改善箇所説明図

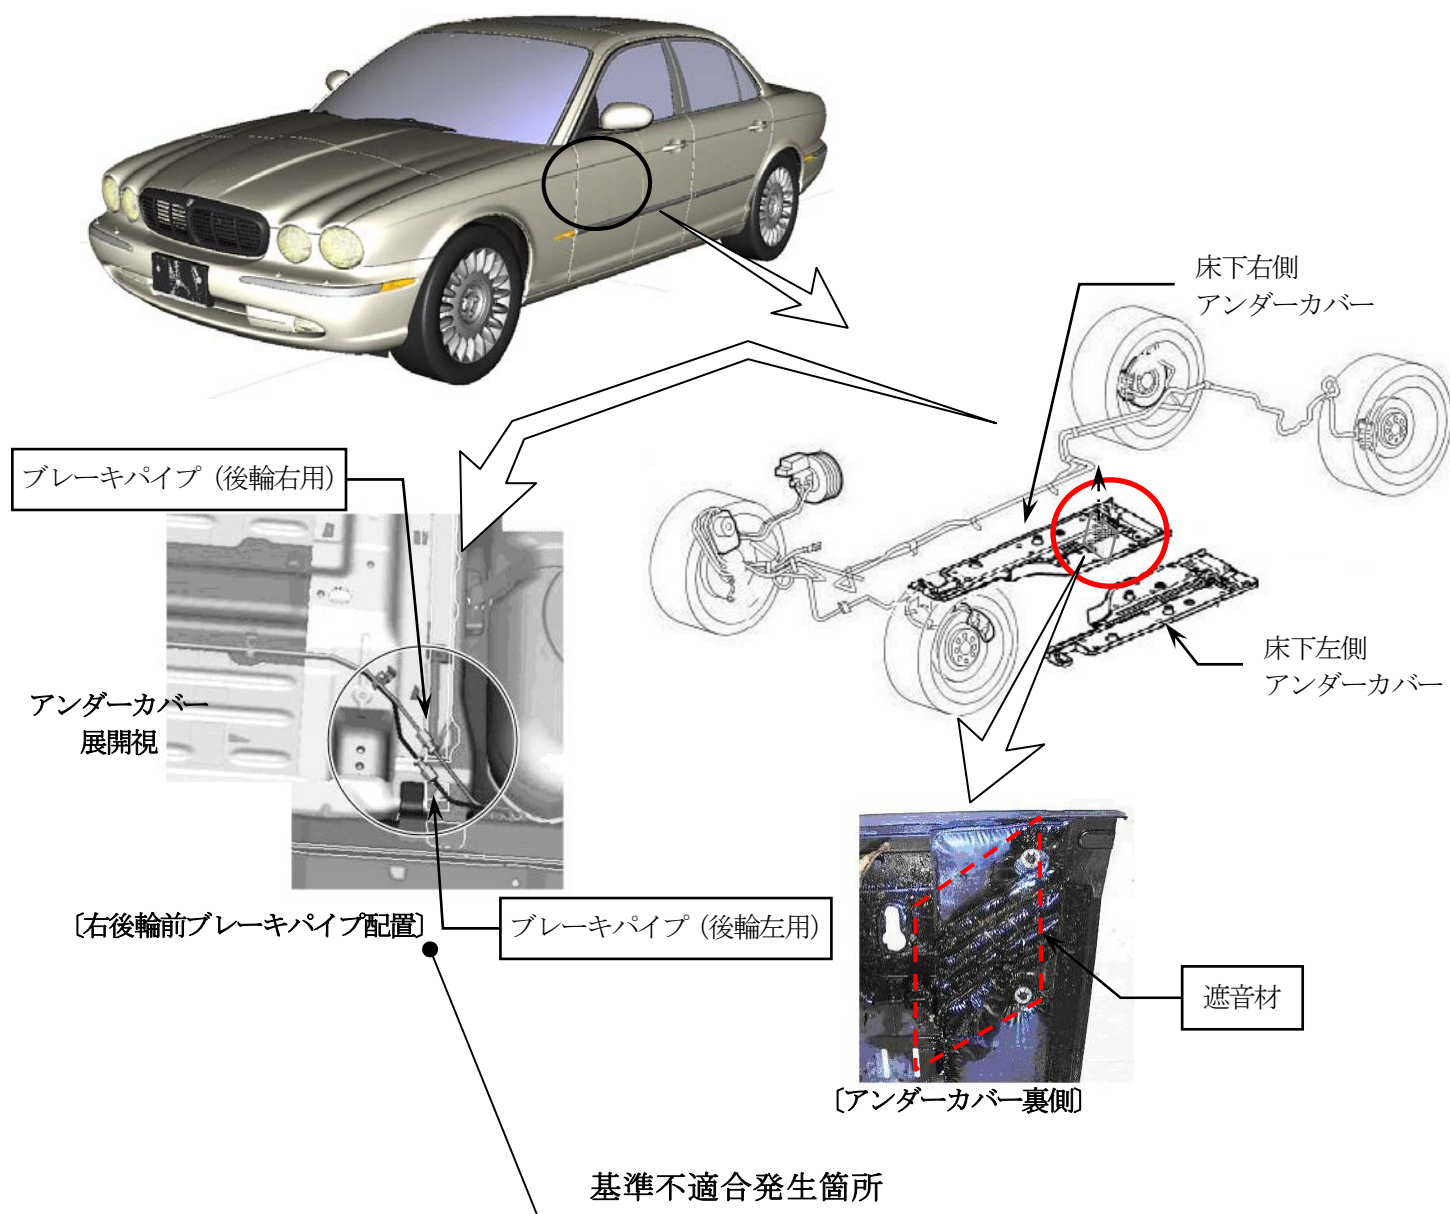
右後輪前の床下にあるリヤブレーキパイプにおいて、アンダーカバー裏側の遮音材の形状が不適切なため、当該遮音材とのすきまに泥がたまることがある。そのため、そのまま使用を続けると、当該パイプに錆が発生し、穴が開きブレーキ液が漏れ、最悪の場合、制動力が低下するおそれがある。

全車両、遮音材を除去する。

また、当該ブレーキパイプの錆の有無を点検し、錆が発生しているものは新品と交換する。

右側アンダーカバー後端に白、又は黄色ペイントを塗布する。
